Advies met betrekking tot de grondwaterhuishouding in het natuurreserveaat Oude Landen en omgeving i.k.v. het project-MER "Ongelijkgronds vertakkingscomplex Oude Landen te Ekeren"

Adviesnummer:	<u>INBO.A.3993</u>
Auteurs:	Jan Wouters, Dries Adriaens, Tom De Dobbelaer & David Buysse
Contact:	Lode De Beck (lode.debeck@inbo.be)
Kenmerk aanvraag:	ANB 2020_18; e-mail van 15 juni 2020
Geadresseerden:	Agentschap voor Natuur en Bos T.a.v. Karolien Van Kerckhove Lange kievitstraat 111-113 bus 63 2018 Antwerpen karolien.vankerckhove@vlaanderen.be
CC:	Agentschap voor Natuur en Bos t.a.v. Joris Janssens joris.janssens@vlaanderen.be t.a.v. Jeroen Nachtergaele jeroen.nachtergaele@vlaanderen.be

Aanleiding

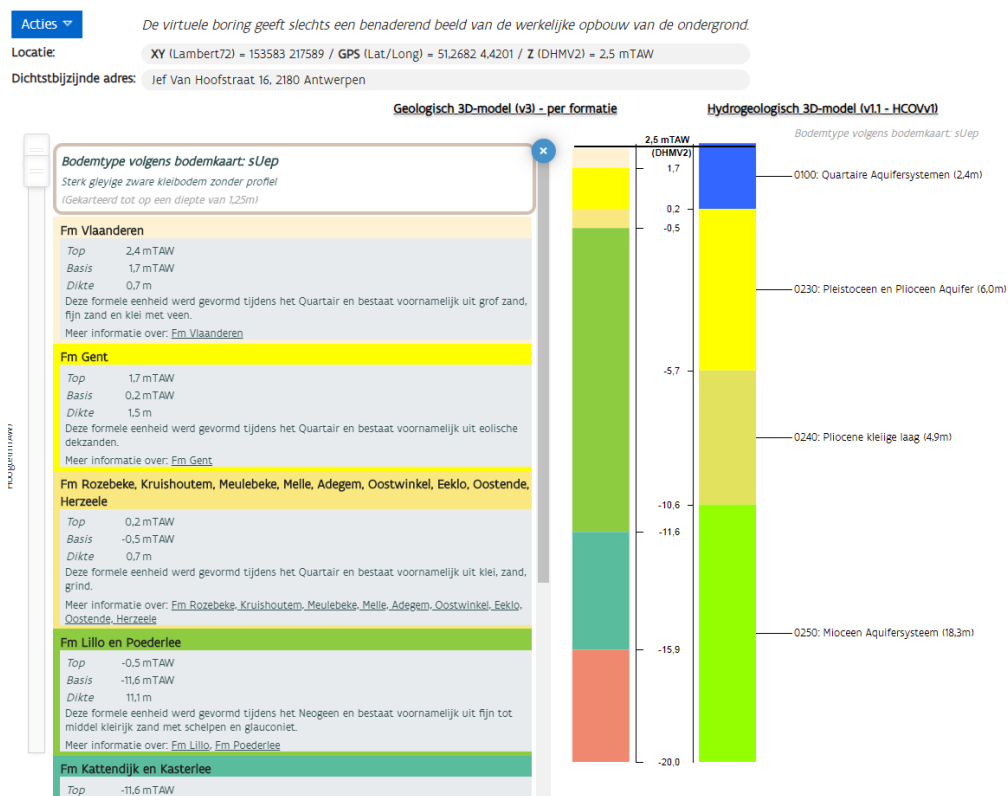
Het project-MER (Van Daele, 2019) beschrijft het grondwatersysteem vrij summier (§7.2.2 p.159). Libbrecht & Rommens (2020) voegen hier weinig aan toe. Ze geven een geologisch dwarsdoorsnede van zuid naar noord op een tiental kilometer ten oosten van het projectgebied. Om beter inzicht in de grondwaterrelaties te krijgen tussen het projectgebied en het natuureservaat is in de eerste plaats een dwarsdoorsnede van west naar oost nodig, en wel ter hoogte van het projectgebied met aansluitend het natuureservaat Oude Landen. Het natuureservaat ligt namelijk ten westen van het projectgebied en de vermoedelijke hoofdrichting van de grondwaterstroming verloopt van oost naar west. Het dwarsprofiel kan dan bijvoorbeeld de oriëntatie van de watervoerende lagen tonen. Dat kan alvast verhelderend werken bij het begrijpen van de grondwaterstromen vanuit de potentiële infiltratiegebieden richting projectgebied en aansluitend natuureservaat.

De gepresenteerde geologische opbouw is nog onvolledig. Volgens de bovenvermelde auteurs zijn alleen de Formatie van Lillo (HCOV 0233) en de kwartaire kleilaag relevant. Nochtans geven de virtuele boringen in zowel het projectgebied als in het natuurreservaat indicaties dat er boven op de 'Pleistoceen en Pliocene'-aquifer (waar de Formatie van Lillo deel van uitmaakt) nog een Kwartaire aquifer rust (figuren 2 en 3). Deze laag heeft een bescheiden dikte (enkele meters), maar kan desalniettemin een rol van betekenis spelen. Een argumentatie ontbreekt waarom men dit aquifersysteem negeert.
